DE INSTALLATIE IS NIET CONFORM

Verslagnummer: 0169-190808-05 Datum van het onderzoek : 08/08/19
Extra controle datums:

ADRES INSTALLATIE : MBAMBU MASWAKU TIMOTHEE
DIJKSTRAAT 13
1820 STEENOKKERZEEL

Aard van het onderzoek : Controlebezoek

Visualisatie van de installatie

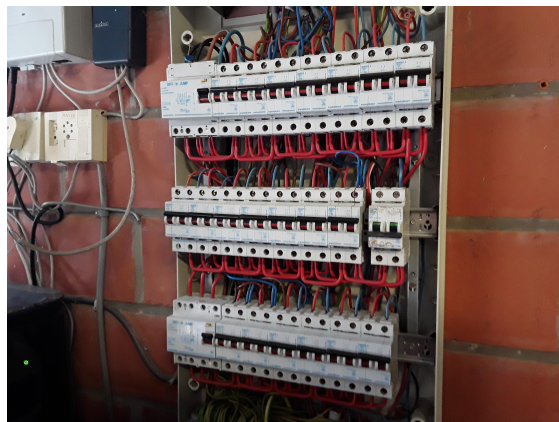
- 1 De dienstspanning is niet op elk bord vermeld (art. 5, 16 AREI).
- 2 Het ééndraadsschema ontbreekt (art. 16 AREI).
- 3 Het situatieschema ontbreekt (MB 27/7/1981).
- 4 De continuïteit van de beschermingsgeleider van het stopcontact is te herzien (art. 70 AREI).

De installatie mag in dienst blijven indien zonder vertraging wordt voldaan aan de vastgestelde inbreuken en de gepaste maatregelen getroffen worden opdat de installatie geen gevaar vormt voor personen of goederen.
De installatie is niet conform.
De installatie dient opnieuw gecontroleerd te worden uiterlijk op 08/08/2020.
